**BIB-
LIOTEK
+ KULTUR-
HUS PÅ TOPPEN
DOMMERBETÆNKNING**

arkitektkonkurrence 2009

FORSLAG 4 VINDERPROJEKT KULTURHUS + BIBLIOTEK NV

FORSLAG 1 GRØNT PÅ TOPPEN

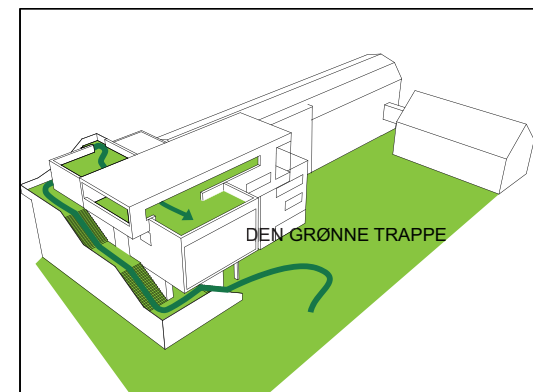
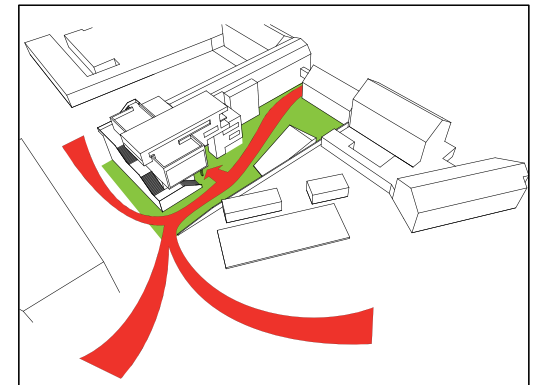
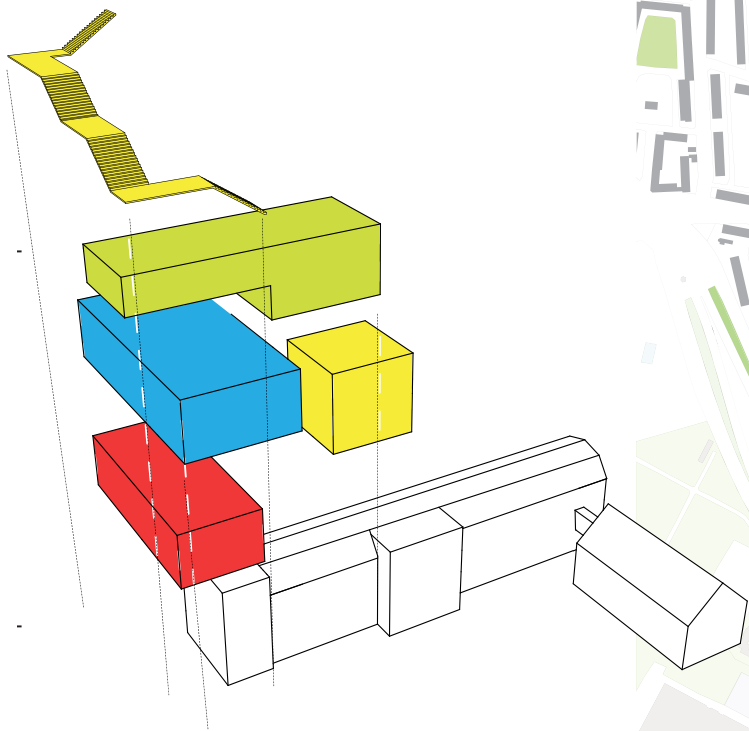
Forslaget argumenterer for kvaliteterne i den bymæssighed, der findes i Nordvest, og betragter det skødesløse eller skramlede som en væsentlig kvalitet, det er værd at bygge videre på. Ved at bygge det nye kulturhus op som klodser, eller 'æsker', omkring den eksisterende bygning, spejler forslaget disse kvaliteter. Herved skabes en fortolkning af Nordvests karakter med sine ofte sammensatte bygningstyper og forskelligartede by- og gårdrum. Samtidig markerer kulturhuset sig tydeligt i kraft af den uventede sammenstilling af materialer, der er inspireret af området: beton, galvaniseret stål og selvsåede planter, der vokser op af sprækker i stenbelægningen. Mellem 'æskerne' opstår et rum med en trippelhøj glasfacade mod Tomsgårdsvej. I stuen fungerer dette rum som foyer, og her står en trappe, der forbinder husets funktioner lodret. Muligheden for at skabe et åbent rum, der går gennem hele højden i 'mellemrummet', er dog ikke udnyttet.

'Æskegrebet' giver en ganske kompakt bygning, der friholder en stor del af grunden og derved gives der fri passage mellem Dortheavej og Rentemestervej. Den forskudte stabling af æskerne giver mulighed for terrasser mod øst og vest. Mod syd giver en udvendig trappe direkte adgang fra ankomstarealet til en vestvendt terrasse på 3. etage.

Forslaget viser generelt en forståelse for sammenhængen mellem bibliotek og kulturhus. Kulturfunktionerne er i det store og hele bibeholdt i den eksisterende bygning, mens biblioteksfunktionerne er fordelt endog ganske meget i både den eksisterende bygning og de nye tilføjelser. Børnebibliotekets placering i stueplan i foyeren, hvor det er i direkte sammenhæng med caféfunktionen og informationen, udgør et velkomstområde for husets brugere. Café- og køkkenløsningen er forbedret i forhold til eksisterende, med mulighed for udeservering. Salen er i princippet et ganske langstrakt, men sammenhængende rum.

Projektet anviser mange små rum til biblioteksfunktionen, fordelt ud over hele huset. Den anviste placering af den daglige transport af materialer til og fra biblioteket (via chauffører) i stueplan virker overbevisende. Derimod er flowet og overvågning af bibliotekets materialer problematisk i den øvrige del af biblioteket på grund af den store spredning af funktionerne.

Salens placering på 2. etage virker ikke optimal, især fordi der ikke er anvist et selvstændigt foyer-areal, hverken i relation til salens gulv eller balkon. Begge steder vil den fyldte sal skulle tømmes direkte ud i bibliotekets områder. Salen forekommer desuden at være uharmonisk proportioneret. Muligvis vil de to dele af salen kunne fungere uafhængigt af hinanden, men rummet virker ikke overbevisende som kulturhusets store, samlende rum.

Dommerkomiteen vurderer generelt, at en udendørs trappe i dette område ikke er hensigtsmæssig. Projektet har tilsyneladende overset det terrænmæssige forhold, at grunden falder en hel del fra nord mod syd – et forhold der vil have konsekvenser for udformningen af stueetagen mod Rentemestervej.

FORSLAG 1 - FORSAT

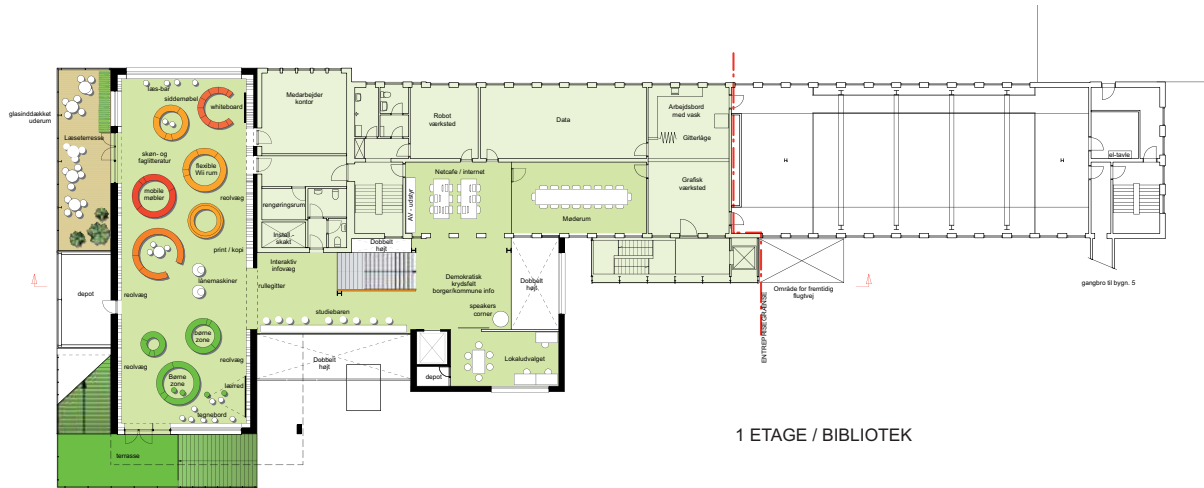
Forslagets nye kulturhus har et spændende og ganske råt udtryk, der spiller med områdets karakter, og denne tilgang virker sympatisk. Dommerkomiteen vurderer dog, at der ikke i tilstrækkelig grad er opnået overensstemmelse mellem 'æskernes' ydre form og de indre rum, de giver anledning til, hverken proportionsmæssigt eller i de valgte materialer. Mange af forslagets enkelte rum er alt for kompakte og unødvendigt små. Især for biblioteket er dette ikke en optimal løsning: de mange små rum binder ikke bibliotekets funktioner hensigtsmæssigt sammen. De viste overgange mellem bibliotek og kulturhusets forskellige funktioner virker generelt ikke optimale, og især de rumlige sammenhænge mellem 1., 2. og 3. etage giver indtryk af et manglende overordnet greb om bygningens rumlige organisering. Som eksempler kan blandt andre nævnes fraværet af selvstændige foyerområder til salen, at man ankommer med ryggen til biblioteket på 1. etage, og at cafe-gæsterne skal gennem børnebiblioteket for at komme ud i vinterhaven. Beplantningen på udearealerne forekommer overordentlig sparsom.

De generelt klemte rum skal ses i sammenhæng med at forslaget arealmæssigt ligger langt under de 1000 m² der er ønsket i programmet og som anses for opnåelige inden for den givne, økonomiske ramme.

FORSLAG 2 RÅ OG FIN

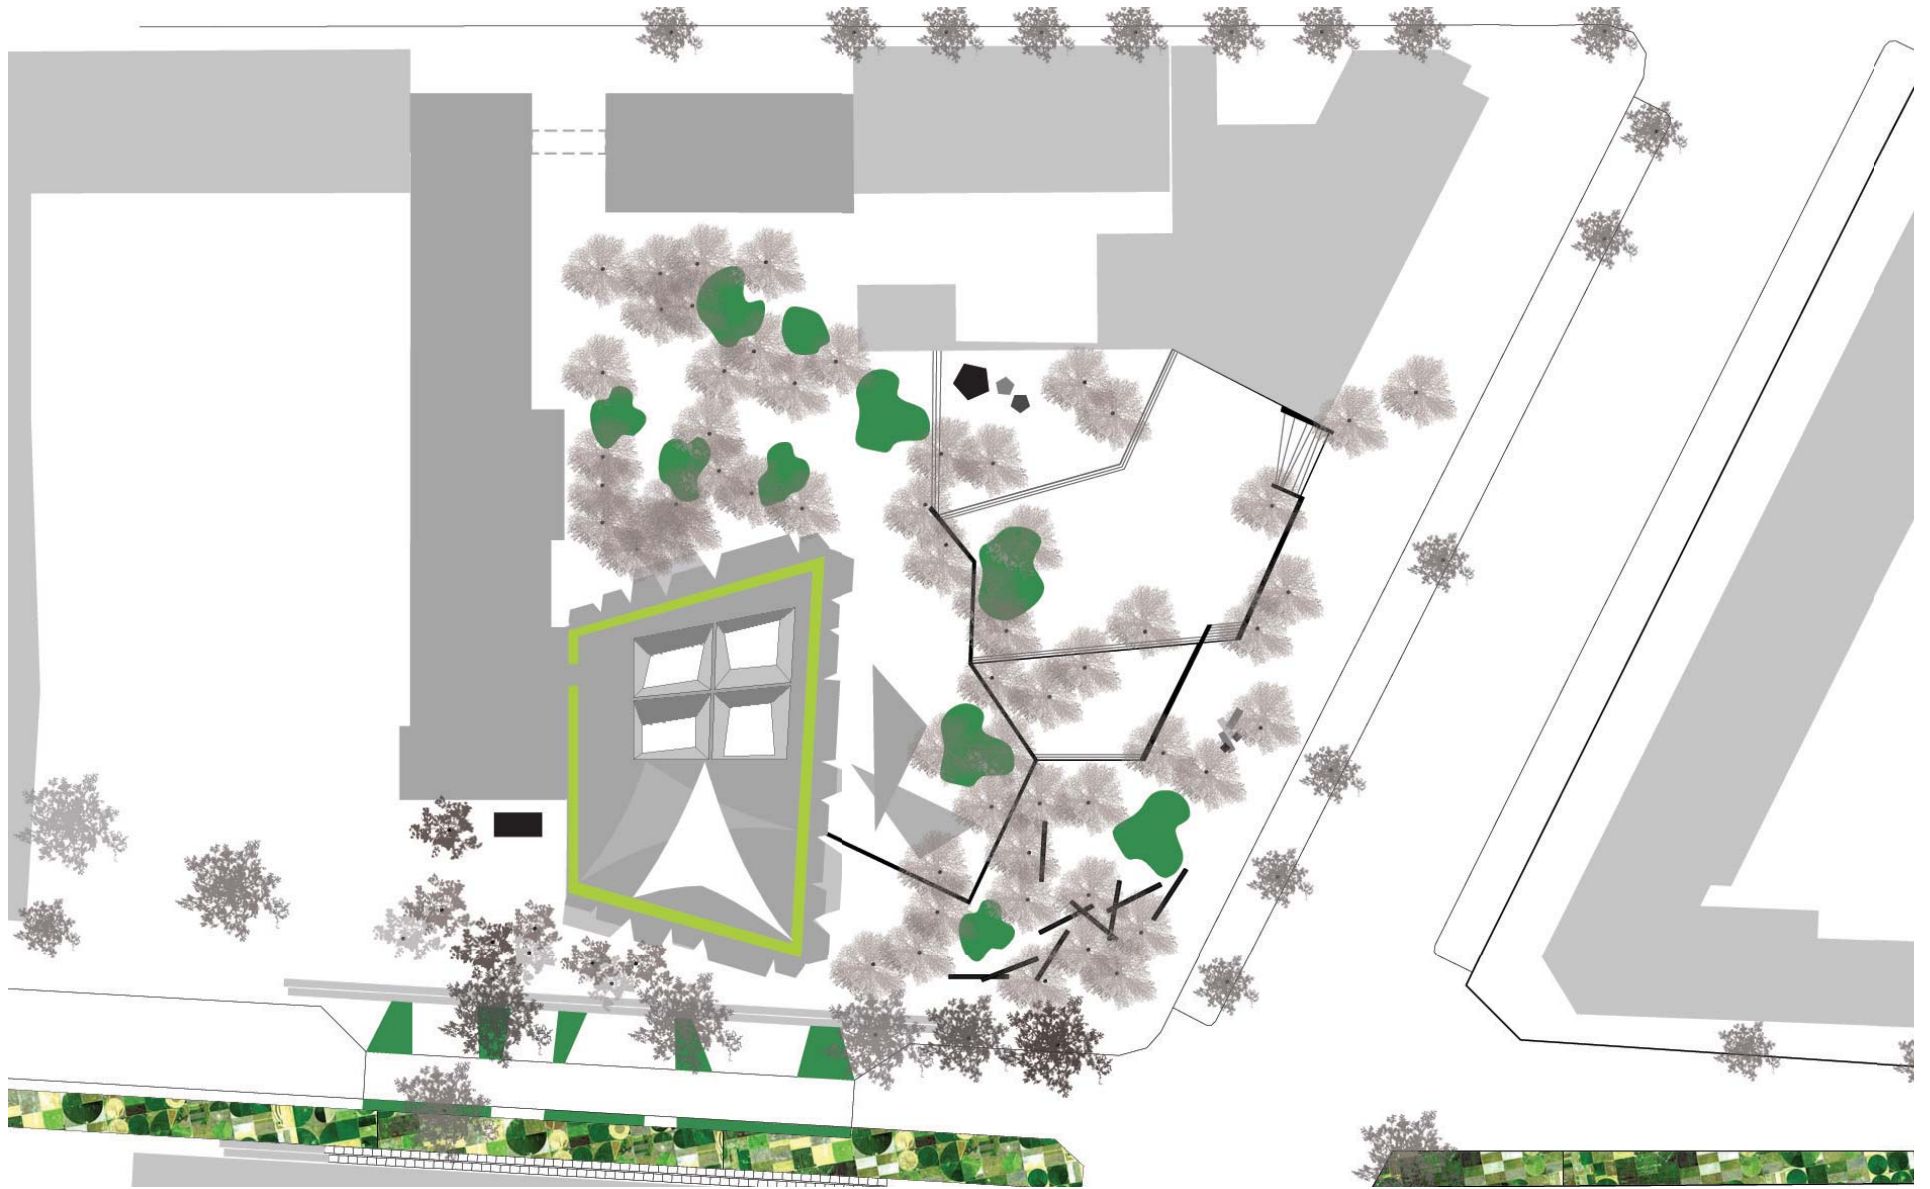
Forslaget placerer salen som et volumen ud for den eksisterende bygnings sydlige del og trækker herefter en ny facade rundt om. Herved skabes en række nye rum i mellemrummet mellem salen og den eksisterende bygning. Disse rum bliver til det nye kulturhus' hovedindgang og foyer med en trappe, der giver adgang til både den eksisterende bygning og tilbygningsens øvrige etager. Foyeren fungerer desuden som en passage gennem huset fra hovedindgangen mod Rentemestervej til Ungdomshusets gård.

I stuen er tilbygningsens facader transparente, men på 1. og 2. etage består facaden på alle tre sider af, hvad man kan kalde 'en verden af karnapper' i en tæt komposition. Karnapperne er tilsyneladende alle forskellige i dybde, højde, beklædning, indvendig aptering og møbleringsmuligheder, men har samtidig et karakteristisk og tydeligt slægtskab. Flere går over to etager og skaber derved dobbelthøje rum.

Forslagets behandling af udearealerne rummer en række kvaliteter og har som konkurrencens eneste tænkt grundens betydelige terrænforskel ind i bygningens udformning, og udnyttet denne udfordring i sit løsningsforslag. Det giver anledning til to karakterfulde uderum, der er bearbejdet meget grundigt: Et rum mod Dortheavej og Ungdomshuset der ligger relativt højt og et lavere liggende rum mod Rentemestervej der forholder sig mod kulturhuset. Terrænforskellen optages og udnyttes i salens indre, således at scenen er i niveau mod nord, mens gulvet er i niveau mod syd.

FORSLAG 2 - FORSAT

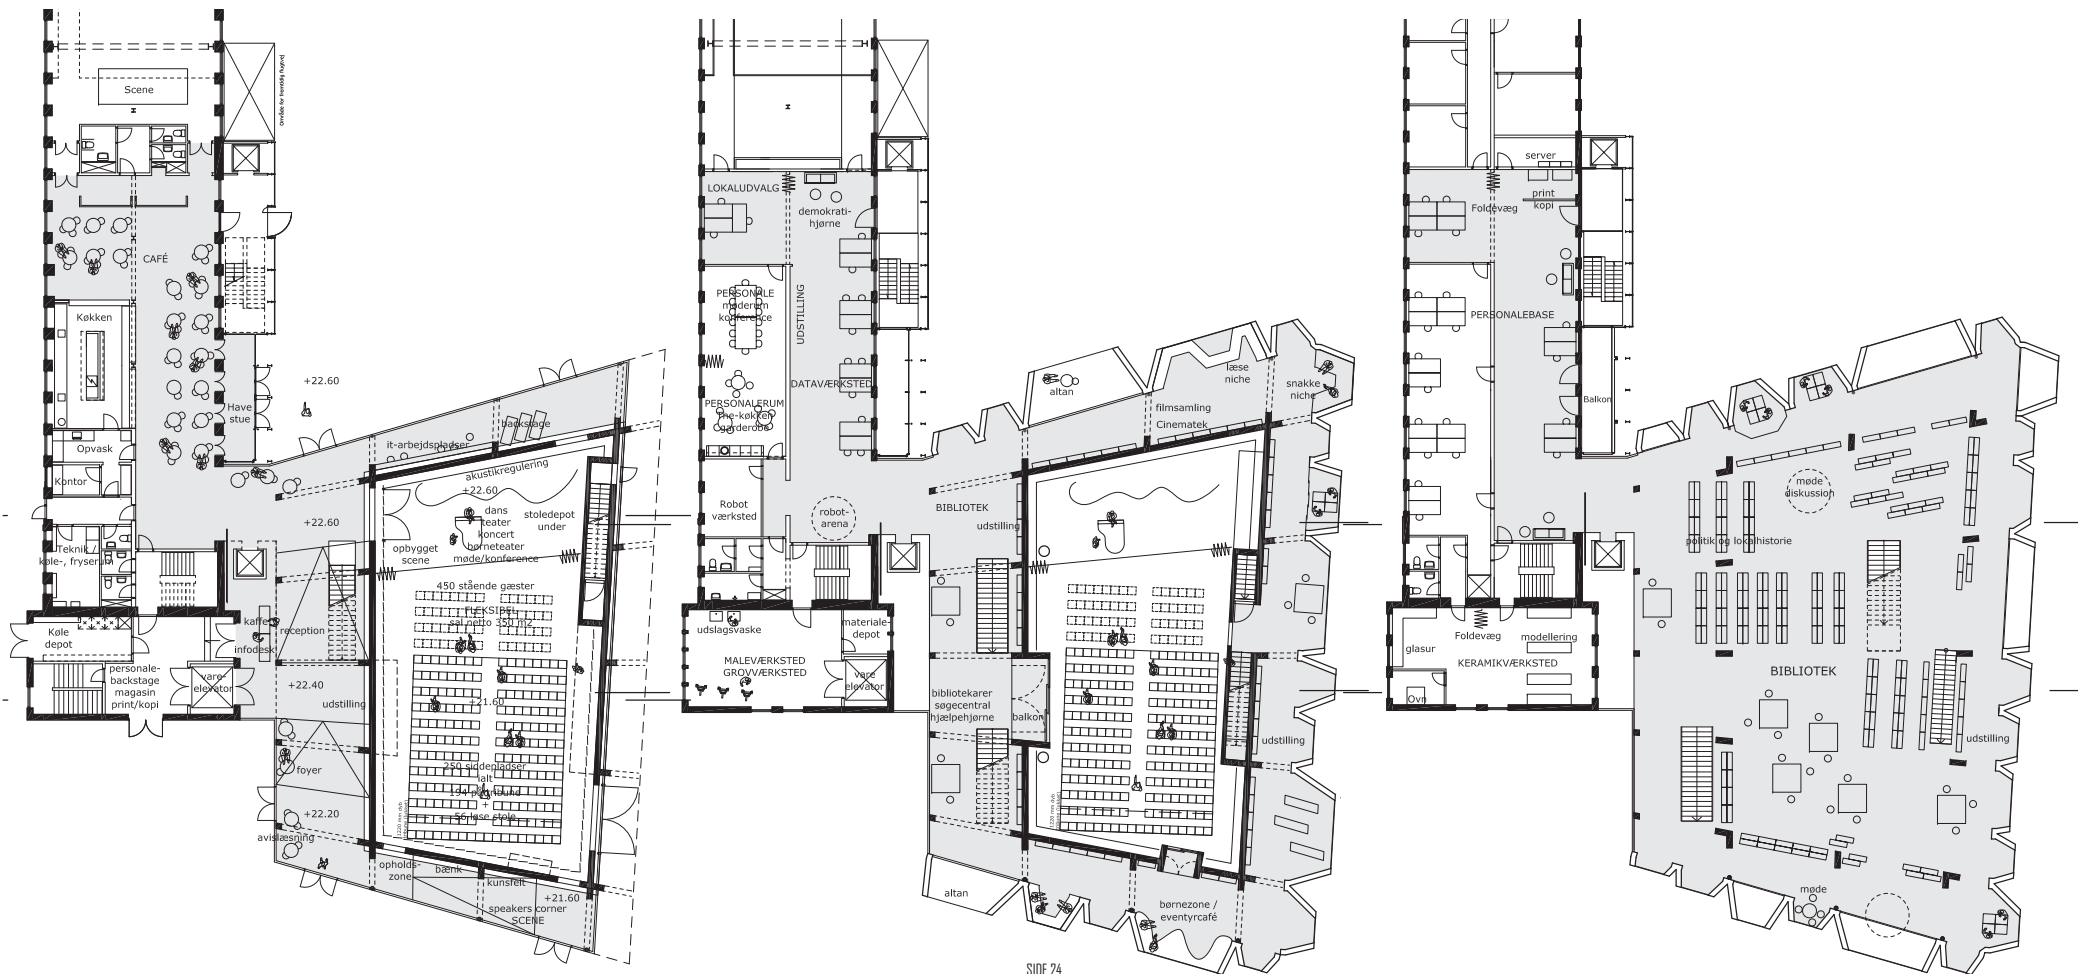
Sammenfatning og vurdering af forslag 2:
 Den nye tilbygning hæfter sig med både respekt og selvstændig karakter på den gamle. Forslaget indeholder flere spektakulære rum med spændende rumlige og lysmæssige kvaliteter. Dommerkomiteen bemærker, at det er både interessant og modigt at tematisere et karnapmotiv som et selvstændigt bygningselement, der kan fremstilles industrielt og hægtes direkte på bygningskroppen. Dommerkomiteen vurderer, at det potentielle, den foreslåede sammenstilling rummer til at skabe synergi mellem de eksisterende og de nye funktioner, ikke er udnyttet optimalt. Forslagets forståelse for de funktionelle aspekter og sammenhængen mellem Bibliotek + Kulturhus virker generelt ikke gennemtænkte. F. eks. er gallerigangen en arkitektonisk nyskabelse med spændende kvaliteter, men dommerkomiteen finder, at den ikke er velegnet til hverken bibliotek eller kulturhusfunktioner. Det er problematisk at de væsentligste biblioteksfunktioner placeres isoleret på 2. etage, hvor det er adskilt fra kulturhusets funktioner - særlig cafeen. Placeringen af udstillingen i 'Galleriet'

- langt væk fra foyerområdet - er ikke hensigtsmæssig. De ekstraordinære dagslyskvaliteter er forbeholdt tilbygningens 1. og 2. etage. I den eksisterende bygning vil tilbygningen betyde en tillukning af en del af facaden, der hidtil har været åben. På trods af de store glasarealer vurderer dommerkomiteen, at stueetagen på grund af salen vil virke relativt lukket. Specielt har den lange lukkede facade mod øst karakter af bagside, et forhold der vil være uhensigtsmæssigt hvis trekantsgrunden og Shell-grunden overtages, og denne side derved bliver Kulturhusets 'ansigt mod byen'.

FORSLAG 3 - FORSAT

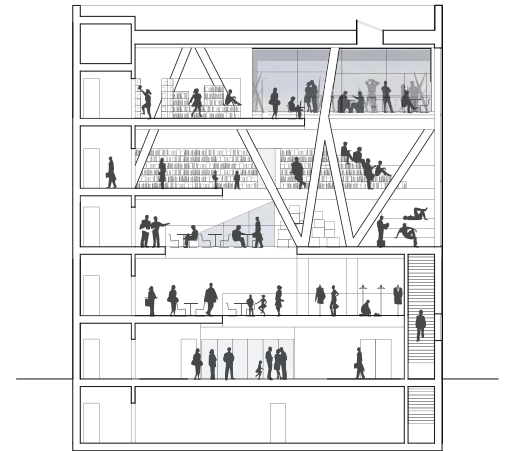
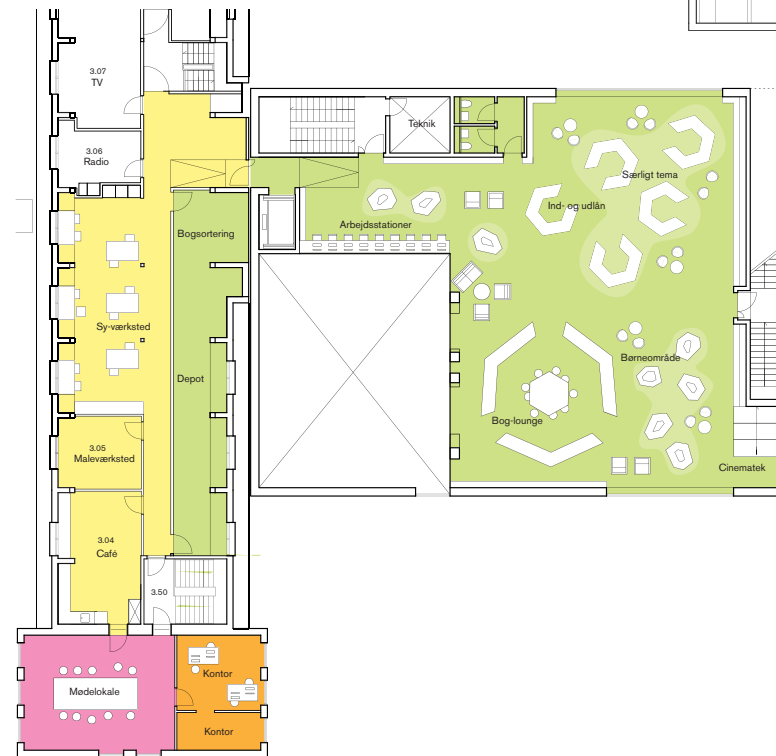
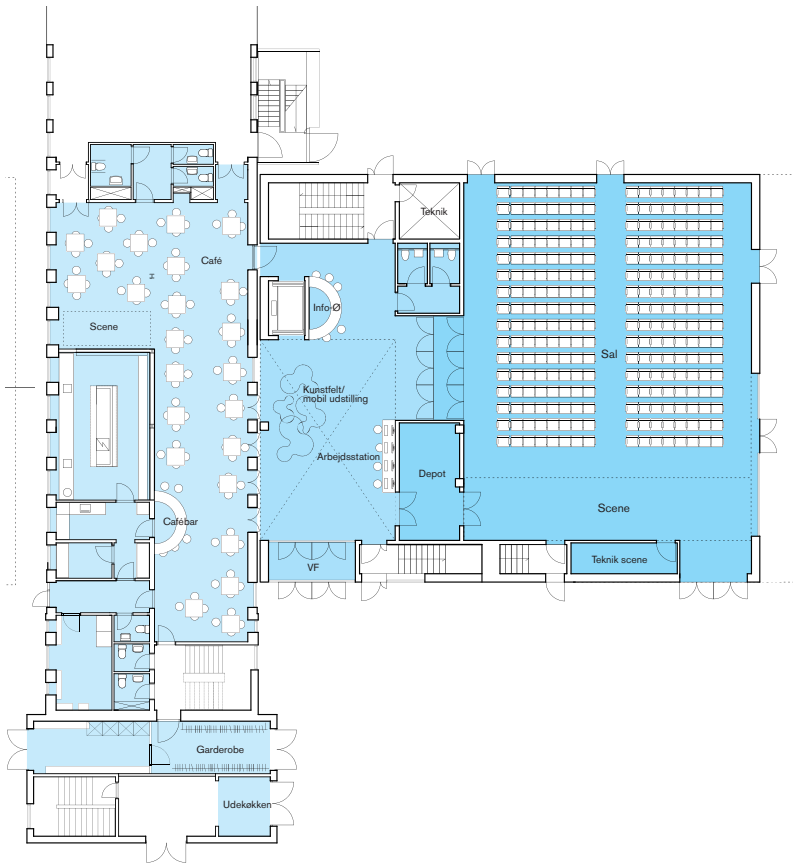
Sammenfatning og vurdering af forslag 3: Den foreslåede tilbygning vil med sit kolossale volumen melde sig med stor styrke i bybilledet, og har på dén måde visse kvaliteter som 'ikon' for bydelen. Foyeren er et åbent, varieret og oplevelsesrigt rum, og forslaget rummer fine rumlige enkelt-elementer som den udvendige trappe og tagterrassen. Placeringen på grunden giver dog en række alvorlige problemer. Det meget store volumen fremstår mod nord som en ganske brutal væg i Ungdomshusets gård, og vil reelt betyde et farvel til sollys i dagtimerne i dette uderum. Udformningen af tilbygningen gør, at dagslyset i en relativt stor del af den eksisterende bygning minimeres. Tilbygningens østside er placeret direkte i skellet mellem kulturhusets grund og Shell-grunden med det resultat, at den i programmet efterspurgte passage mellem Dortheavej og Rentemestervej er helt afhængig af, at Shell-grunden overtages og omdannes til bydelspark. Også forslagets

behandling af uderummene tyder på dette. Hovedadgangen sker fra Rentemestervej via 'det blå spor' mellem flexzonen og cykelparkeringen. Det er muligt at passere gennem bygningen fra nord til syd, men dette foregår i så fald gennem to lukkede døre i hver sin side af en brandtrappe. Dommerkomiteen finder desuden, at forslagets forståelse for sammenhængen mellem kulturhus og bibliotek ikke er forfulgt rumligt til et punkt, hvor de to dele reelt bliver integrerede. Placeringen af biblioteket på 3. etage gør, at bibliotekets funktioner ikke kan melde sig umiddelbart for den besøgende, der må bevæge sig langt for at komme frem til det. Salen fungerer således fint som sal, biblioteket som bibliotek, og kulturhuset som kulturhus - men en ny og inspirerende sammenhæng mellem husets 7 funktioner toner ikke frem i forslaget.
